## 「第三者レビュー会合」と「国際レビューグループ」

### 第2回独立したレビューにより得られた知見の概要

### 敦賀発電所近傍の断層の評価

2014年6月5日

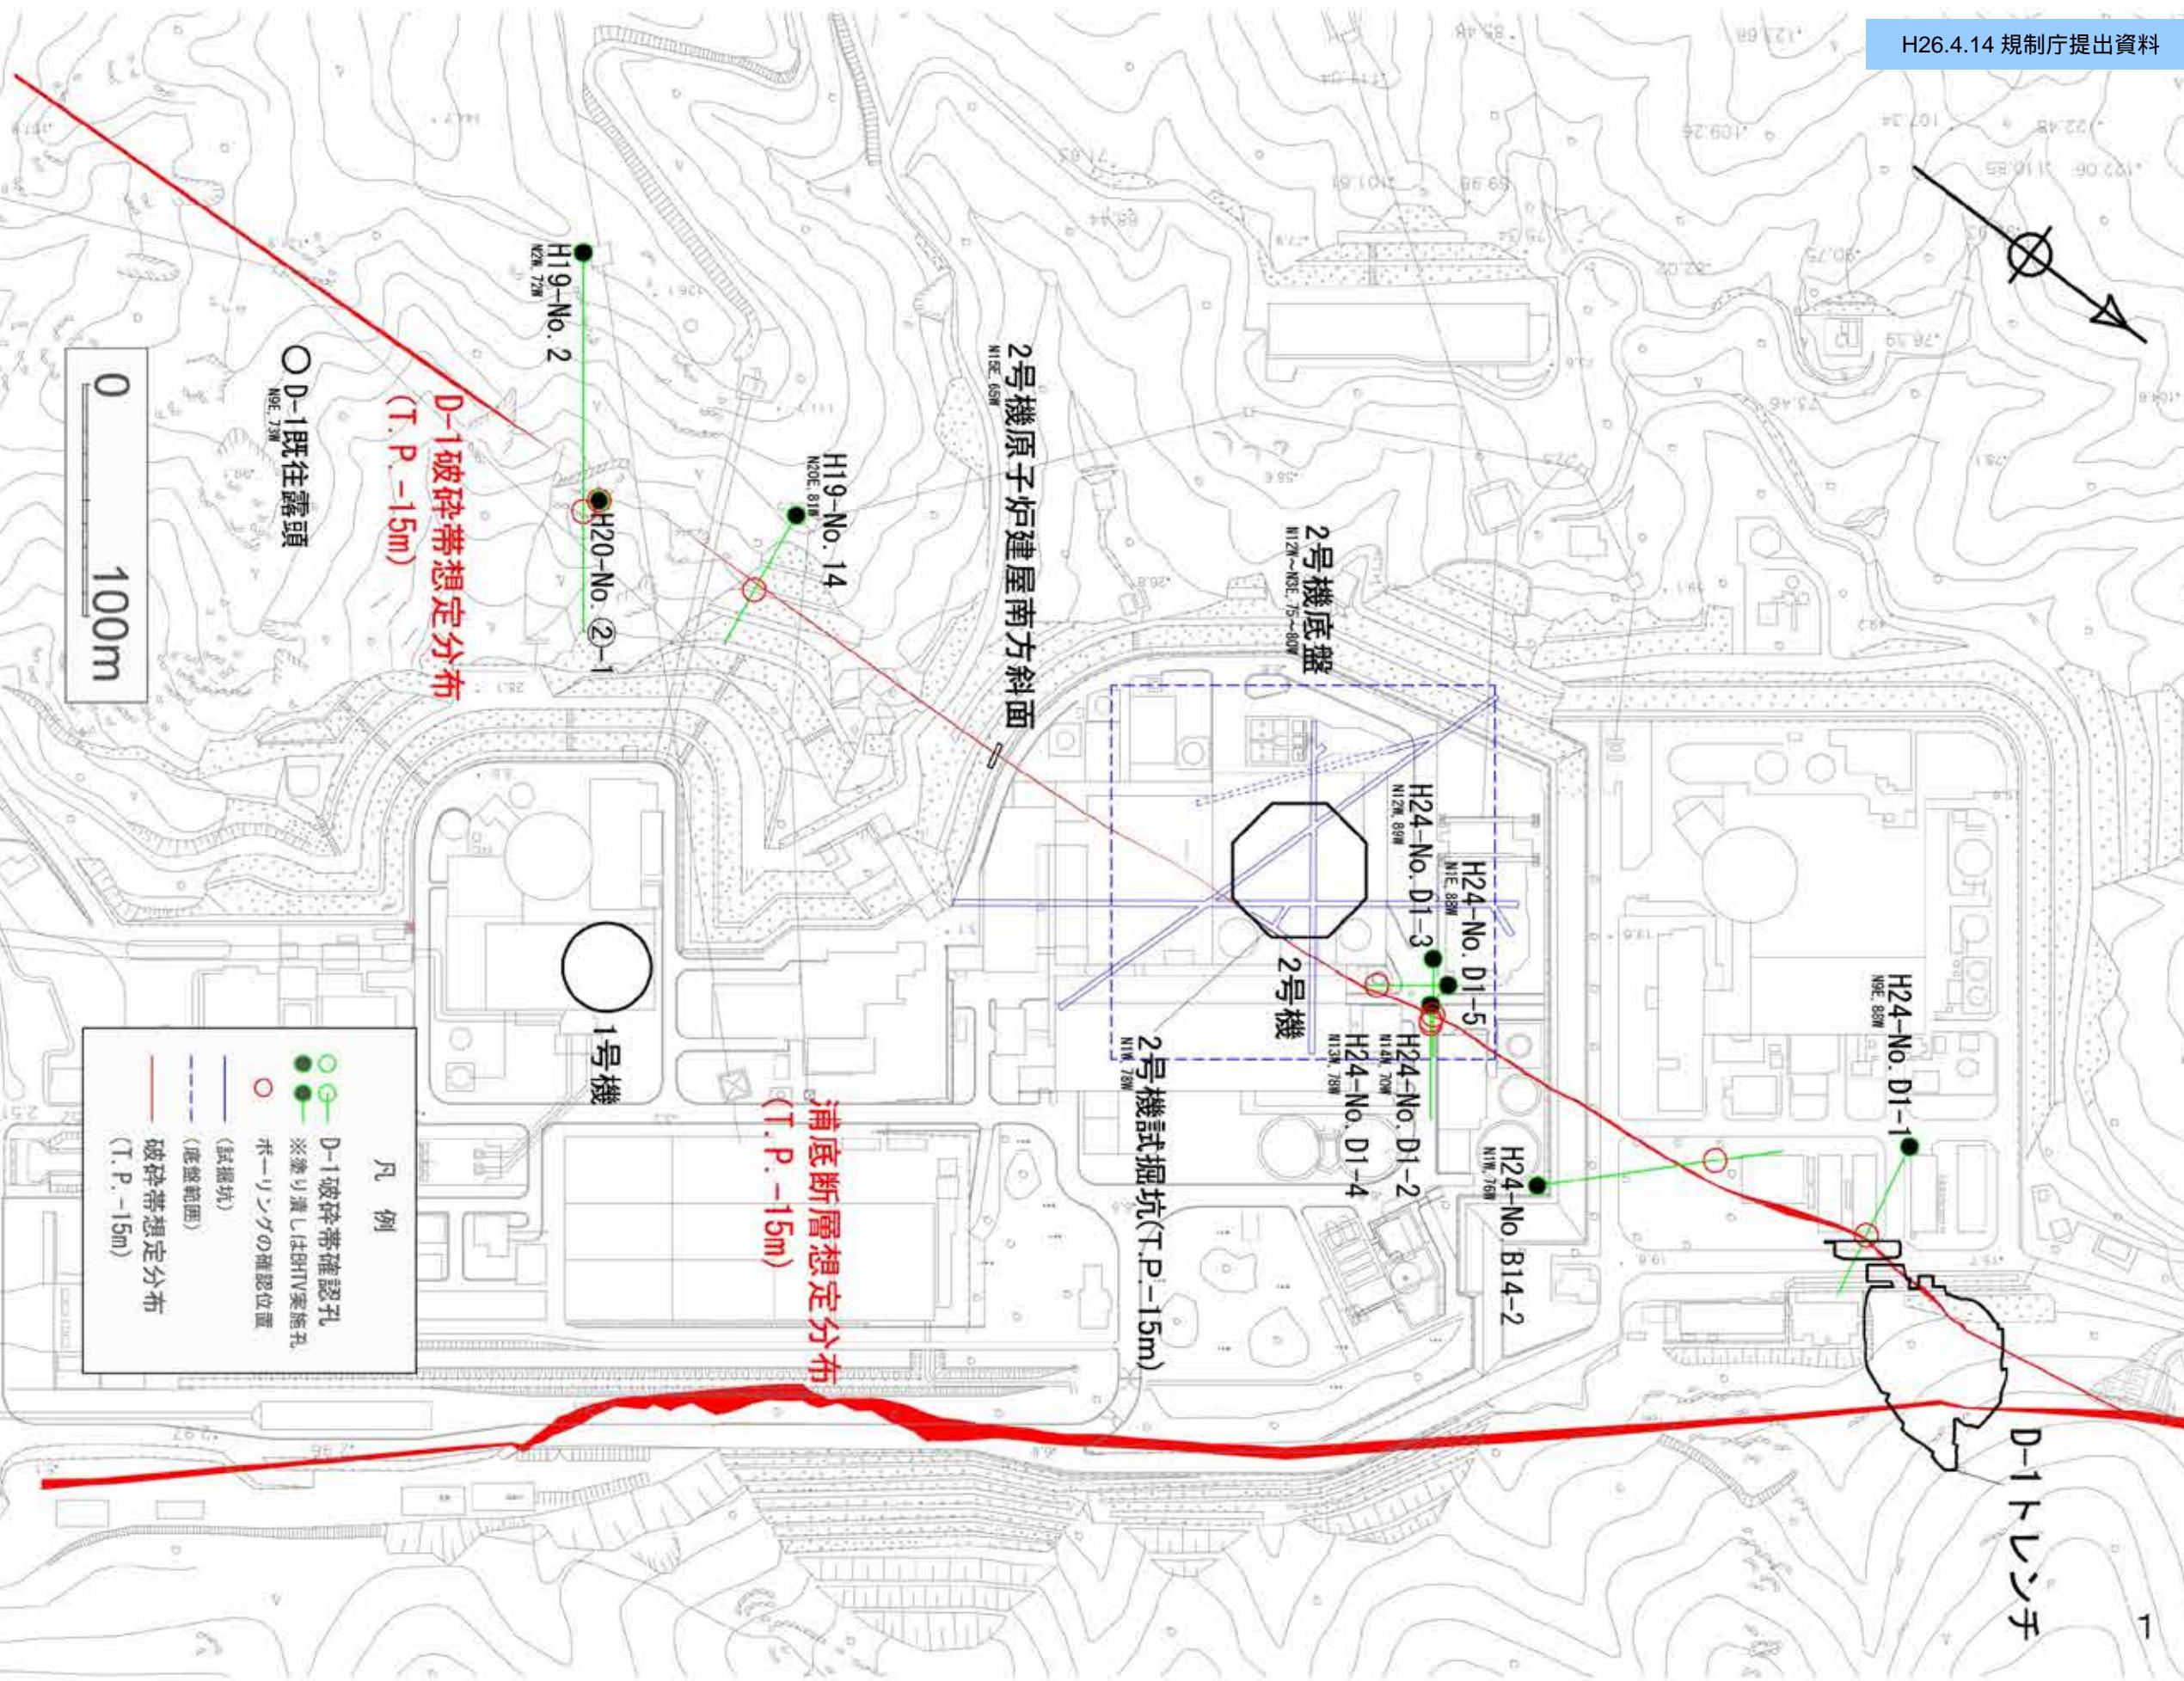
また我々は、JAPC が更新／改善した幾何学的アプローチを用いて、K 断層に沿う変位量分布を再評価したことを確認した。この結果は、広範囲にわたり 2013 年の解析で得られた値と同様の値を示している。また、D-1 トレンチ北西壁面の K 断層上端部について、NRA 専門家は

「露頭下部で変位量が大きく、③層上部に向かって変位が減少あるいは消滅する可能性」を指摘した。もしも③層中で変位量が減少、消滅するとすれば、断層変位の発生時期は③層堆積後現在までいつ起きたか特定することができない。これに対して、JAPCの断層変位と地層変形の分析結果からは、③層の中で断層変位と地層変形を合わせた変形量は一定しており、未変形の③層最上部に覆われることが確認された。したがって、K断層の活動時期が③層堆積中で一回だけであることは確実といえる。

【火山灰の同定】

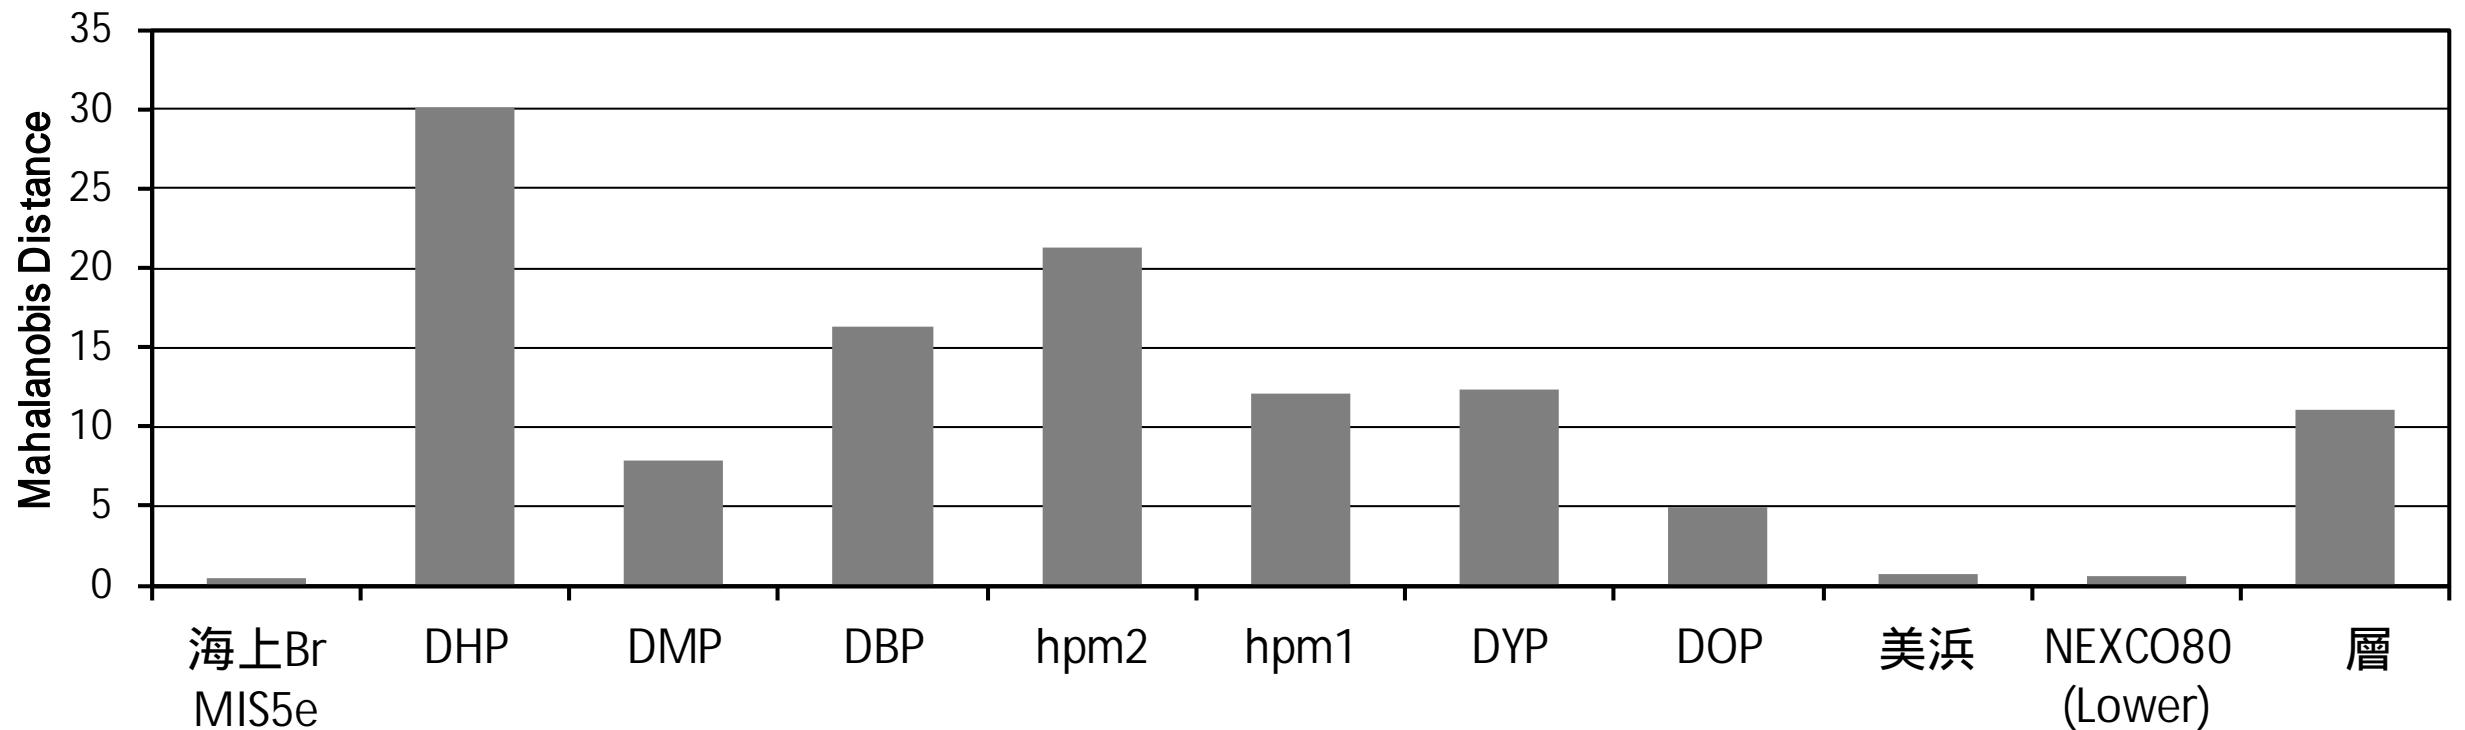
普通角閃石だけでは不十分

可能性を示しているのみ  
層序的に論証されていない

層下部テフラ = 海上ボーリングMIS5e = 美浜テフラ = NEXC080(Lower) = BT37

層下部テフラの降灰年代は、BT37に対比されることから約12.7万年前

#### 層下部テフラと他のテフラとの間のマハラノビス平方距離

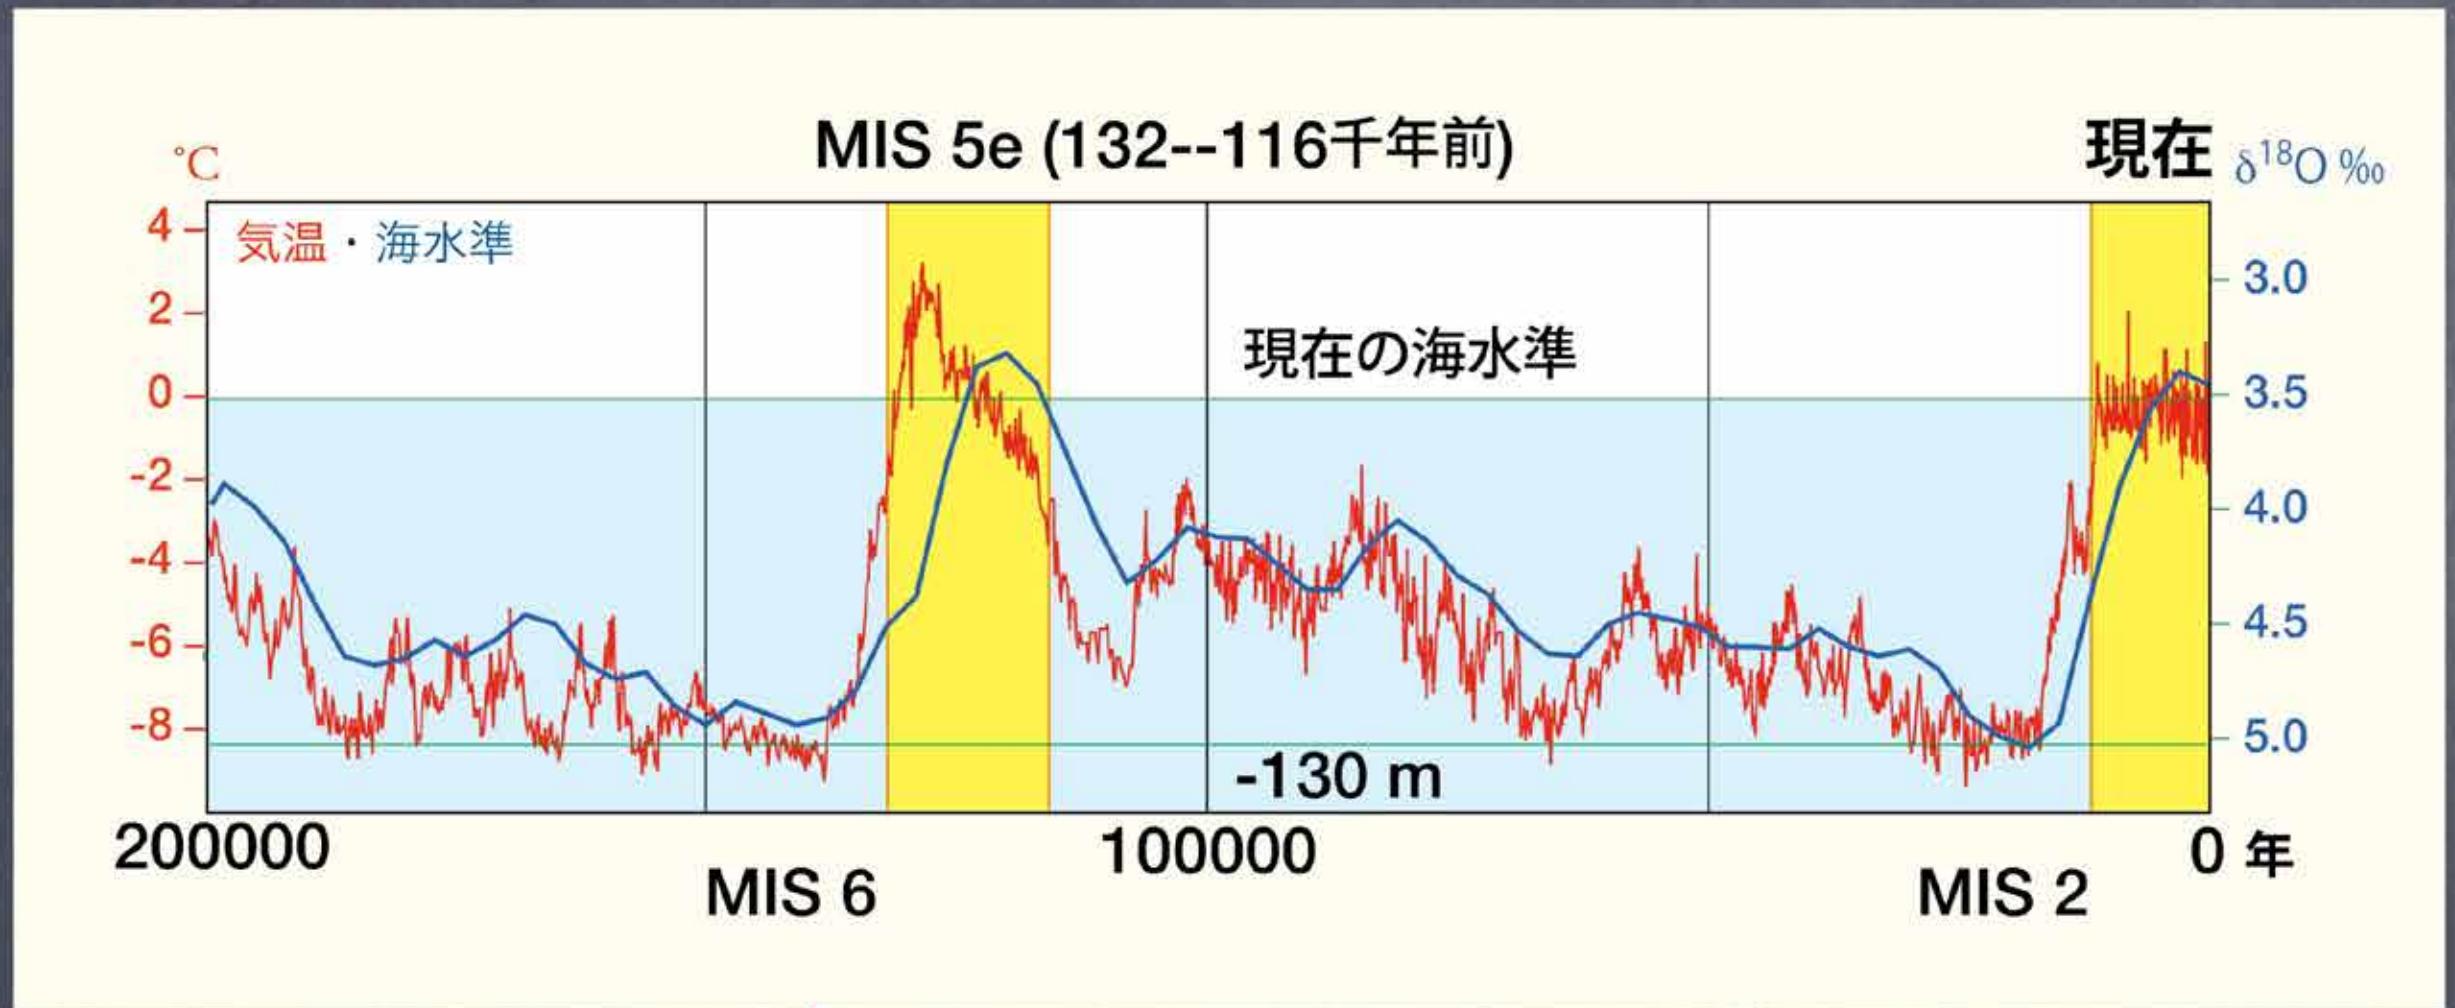
普通角閃石の主成分分析結果の比較において、「層下部テフラに酷似するテフラ」としたものと「異なるテフラ」としたものの判断基準について、根拠を示し説明すること。

- テフラの同定にあたっては、主成分組成の類似性にも着目して行っている。
- 主成分組成の類似性については、より客観的、定量的に判断するため、DFA (Discriminant Function Analysis: 判別分析) を実施した。
- その結果、「層下部テフラは美浜テフラ、NEXCO80(Lower) と酷似している」と判断された。
